*Ministero della cultura*

DIPARTIMENTO PER LA TUTELA DEL PATRIMONIO CULTURALE – DIT
Direzione generale Archeologia belle arti e paesaggio
Servizio I

*Oggetto*: **[ID_VIP: 11238] VELLEZZO BELLINI (PV)– LACCHIARELLA (MI):** Progettazione nuovo Data Center Vellezzo Bellini.
Proponente: Infrastructure Italia Land 4 S.r.l.
Procedura di Valutazione d'Impatto Ambientale ai sensi dell'art. 29 del D.lgs. 152/2006.
Parere tecnico.

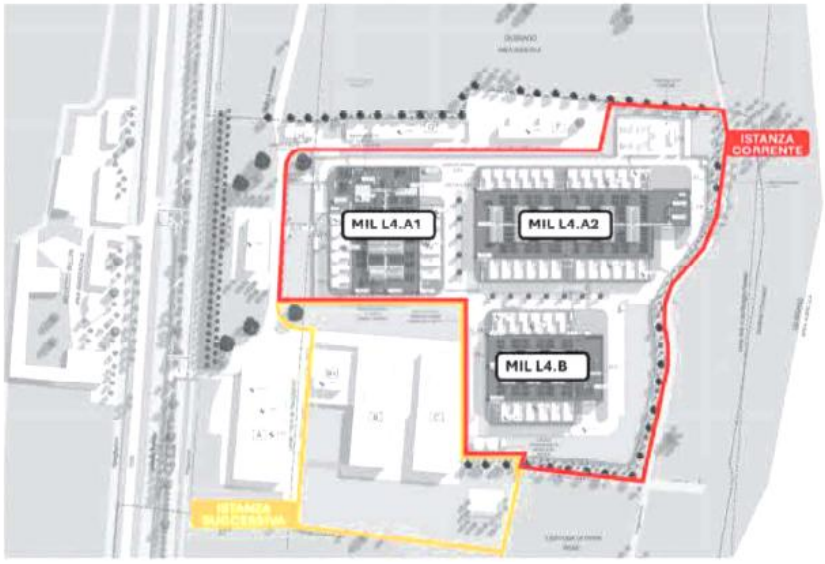
**VISTO** che l'intervento prevede la riqualificazione dell'area industriale collocata nel Comune di Vellezzo Bellini, loc. Giovenzano in Provincia di Pavia. La riqualificazione prevede la costruzione di n.4 edifici da destinarsi a Data Centre che verranno realizzati in due fasi distinte:

- Istanza corrente edifici denominati MIL L4.A1, MIL L4.A2 e MIL L4.B (oggetto della presente istruttoria).
- Istanza successiva edificio denominato MIL L4.C;
